Tenging Filigran-plötu og bita í plötu yfir 1. hæð, snið

Verkfræðistofa		Halldórs Hannessonar s. 5654355 Gunnarssundi 10 Hafnarfirði	
Norðurhella 5 Hafnarfirði		Mkv.	1:20
Útveggur, plata og biti.		Reiknað	H.H.
Úrbætur vegna ónógrar ásetu filigranplatna við reisingu		Teiknað	H.H.
		Kl. hönnuðar	141139-2159
		Breytt	
Verk: Norðurhella 5	Teikning nr.: 1.16	Dags.: 25. apríl 2008

Tenging Filigran-plötu og bita í plötu yfir 1. hæð, snið

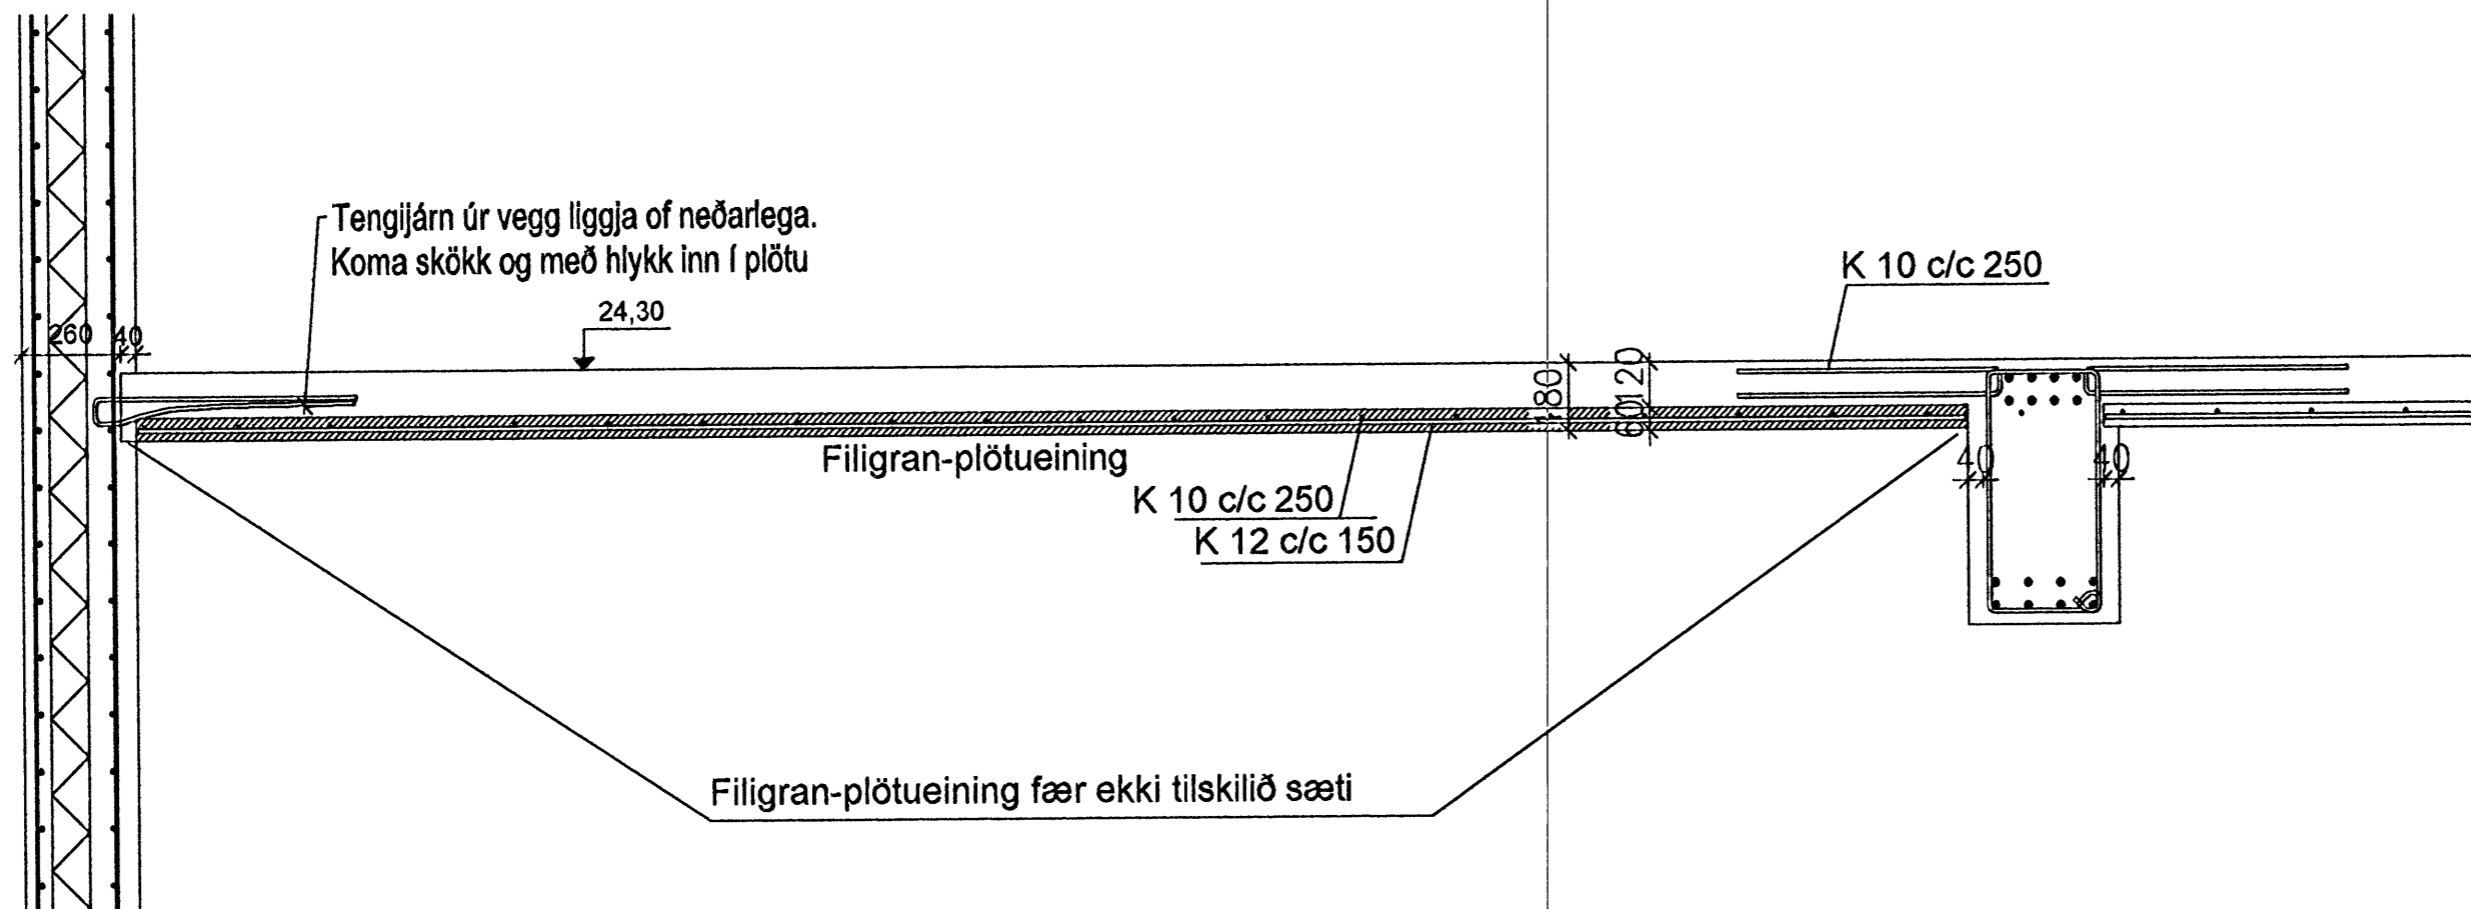
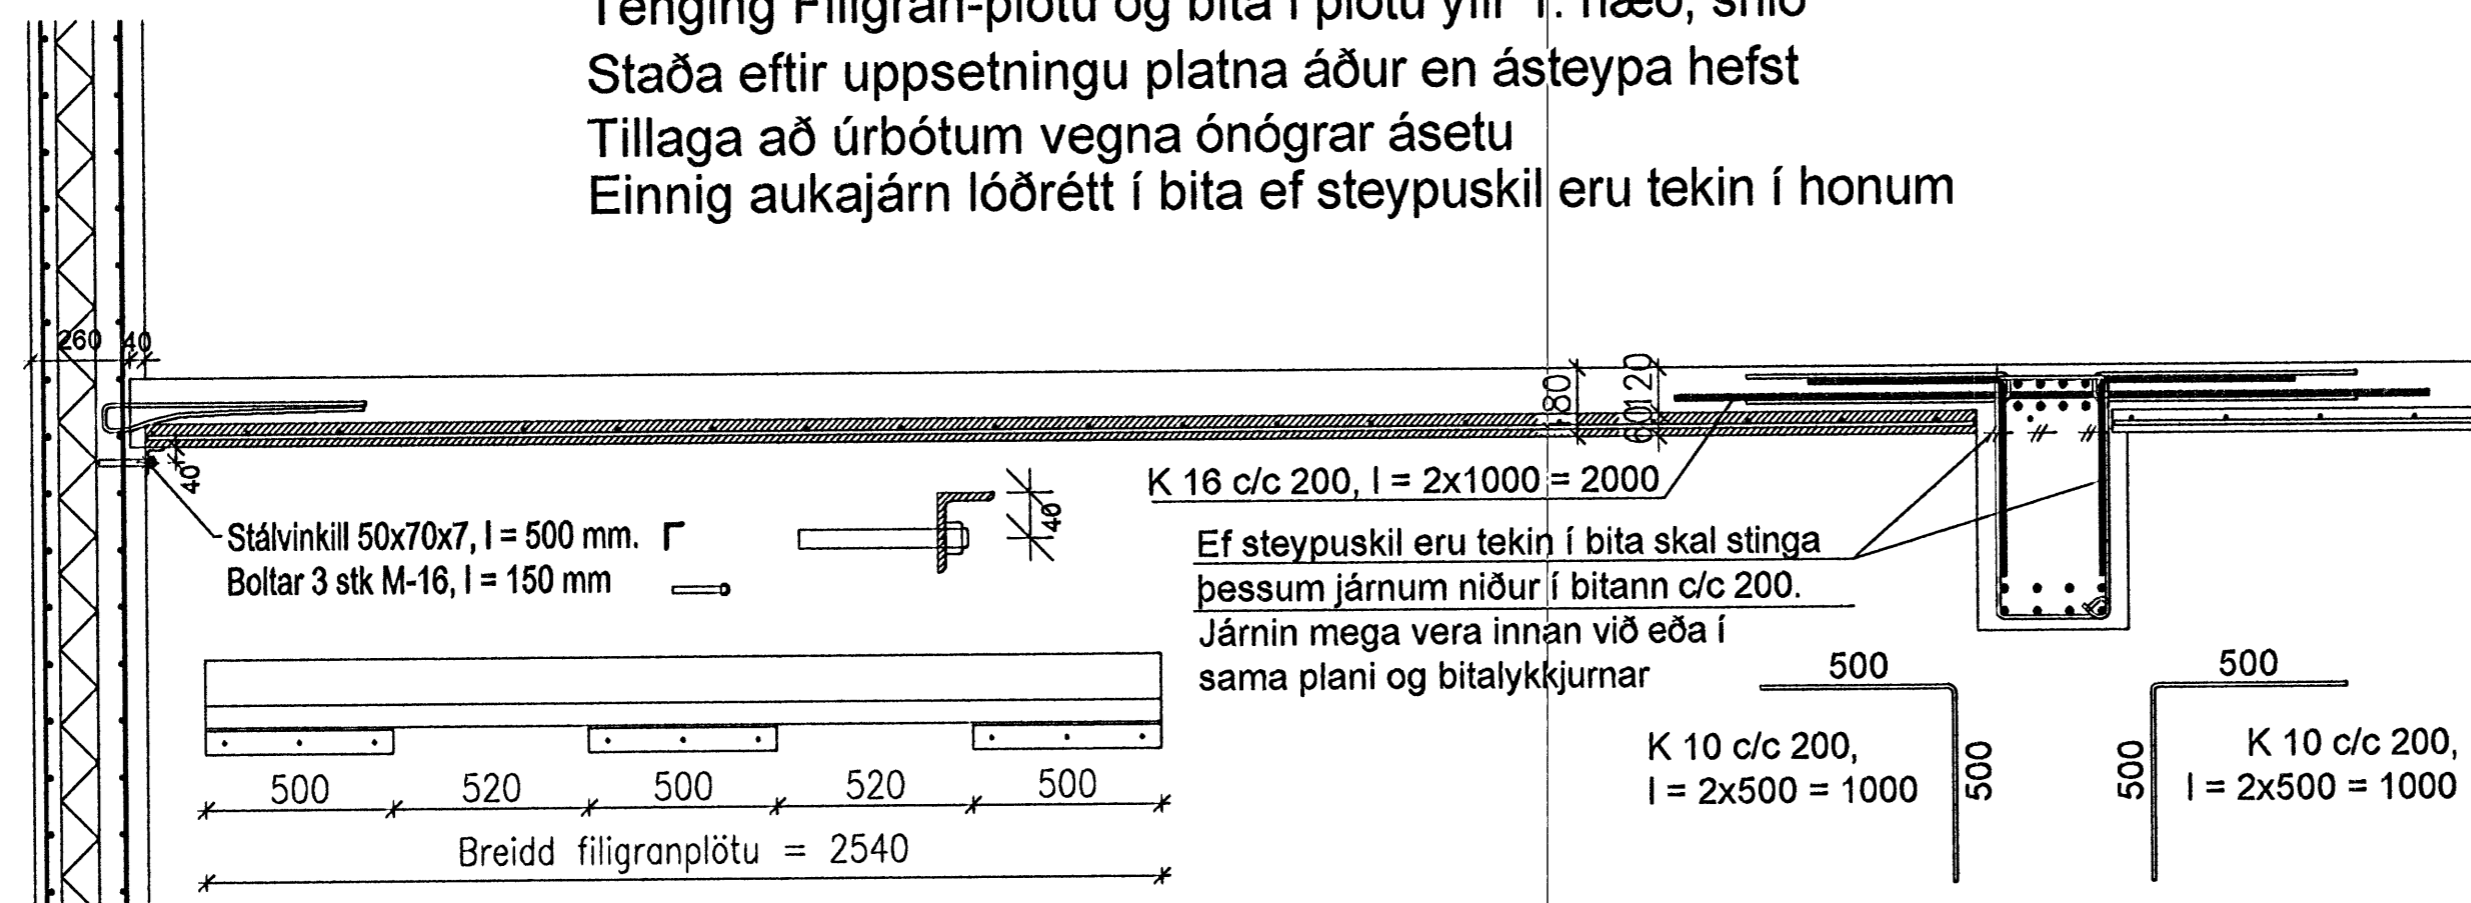
Staða eftir uppsetningu platna áður en ásteypa hefst

Tillaga að úrbótum vegna ónógrar ásetu

Einnig aukajárn lóðrétt í bita ef steypuskil eru tekin í honum
